### **Avis délibéré de l’Autorité environnementale sur le dossier de démantèlement de l’INB 92 : Phébus à Saint-Paul-lès-Durance (13)**

n° Ae : 2021-46

Avis délibéré n° 2021-46 adopté lors de la séance du 21 juillet 2021

Figure 6 : Planning prévisionnel du projet. (Source : dossier)

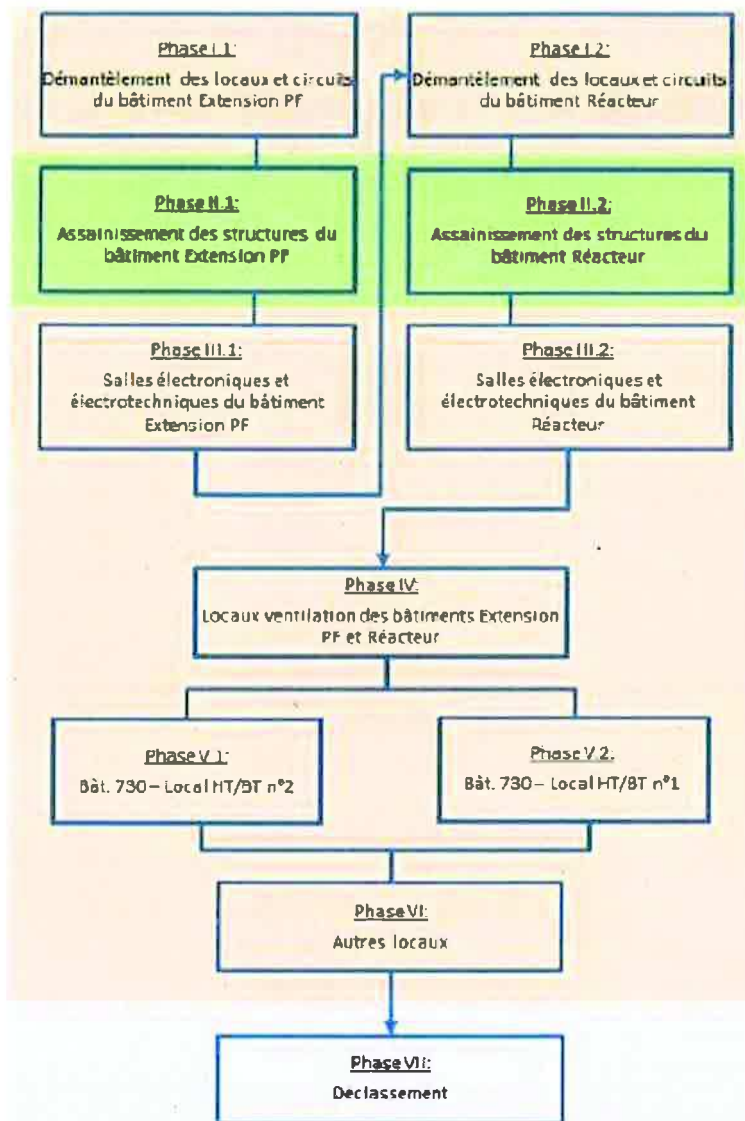
En l'espèce, le CEA a fait le choix de différer le démantèlement en instaurant une « période de surveillance » de 5 ans à compter de l'entrée en vigueur du décret de démantèlement. En outre, alors que le démantèlement du bâtiment extension PF nécessite 8 ans, tout comme celui du bâtiment réacteur, le planning intègre des marges importantes : en supposant une autorisation en 2023, la fin est planifiée pour 2056 (cf. figure 6 supra), au lieu de 2044 sans compter les aléas, et même 2039 sans compter la période de surveillance.

Si l'anticipation et la prise en compte d'aléa techniques ou procéduraux est de bonne gestion, il conviendrait toutefois de justifier l'importance des délais supplémentaires au regard des dispositions du code de l'environnement.

***L'Ae recommande de mieux justifier la durée de 33 ans prévue pour le projet et d'examiner les possibilités de réaliser les opérations sur une durée plus proche des 16 ans présentés comme nécessaires.***
